V e c : Vysvetlenie informácií potrebných na vypracovanie ponuky 9, doplnenie dokumentov potrebných na vypracovanie ponuky a oznámenie o predĺžení lehoty na predkladanie ponúk a otváranie ponúk

„Stavba: „Modernizácia železničnej trate Žilina – Košice, úsek trate Liptovský Mikuláš – Poprad-Tatry (mimo), 5. etapa, Liptovský Hrádok – Paludza“

Názov SO:	ŽST LIPTOVSKÝ MIKULÁŠ, objekt v Poľnohospodárskom družstve Liptovský Mikuláš		
Názov podobjektu:	HNOJOVICOVÉ HOSPODÁRSTVO PREVÁDZKOVÝ ROZVOD SILNOPRÚDU		
Názov PS:	JEDNOPÓLOVÁ SCHÉMA ZAPOJENIA		
Názov prílohy:			
Kódové označenie výkresu:	0608 - DRS - G - 410 - 34 - 14 02 - 03 - 03

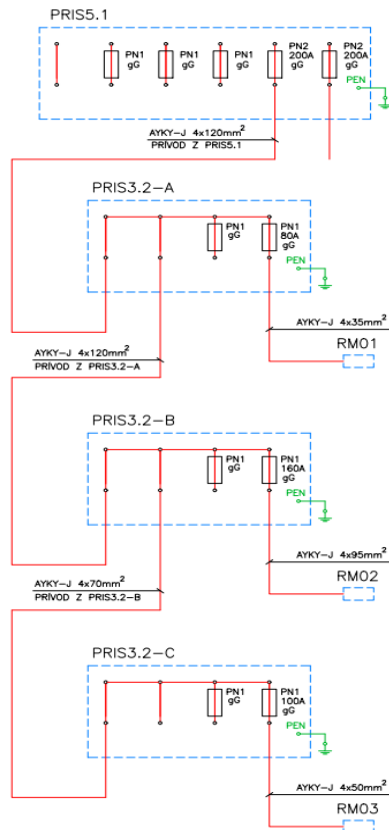
Elektrický prívod NN pre hnojovicové hospodárstvo bude prevedený káblovým vedením. Z rozpojovacej istiacej skrine PRIS5.1/200A sa napojí káblom AYKY-J 4x120mm², ktorý bude uložený v zemnej ryhe novo navrhovaná rozpojovacia istiacia skriňa PRIS3.2-A. Ďalej sa z PRIS3.2-A napojí PRIS3.2-B a z nej PRIS3.2-C káblom AYKY-J 4x120mm² a AYKY-J 4x70mm². Z PRIS3.2-A,B,C sa napoja technologické rozvádzače RM01, RM 02, RM03.
